监理工程师通知单

工程名称：中电售电（常熟车饰）屋顶光伏项目

主题：逆变器支架的焊接质量问题

监理工程师通知回复单

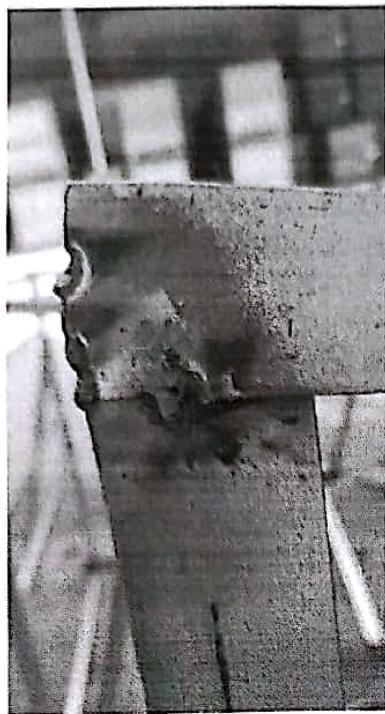
- 内容：一、你部在逆变器支架制作过程中未能提供电焊作业人员资格证明资料。
二、所焊支架没有满焊，且表面粗糙，没有形成鱼鳞状。
三、油漆隐蔽前未进行验收，要求整改后还强行油漆。

- 1、已按要求提供电焊作业人员焊工证。
- 2、对焊工进行技术交底，焊接处必须按要求满焊。
- 3、已整改完成。（附照片）

经检查符合要求
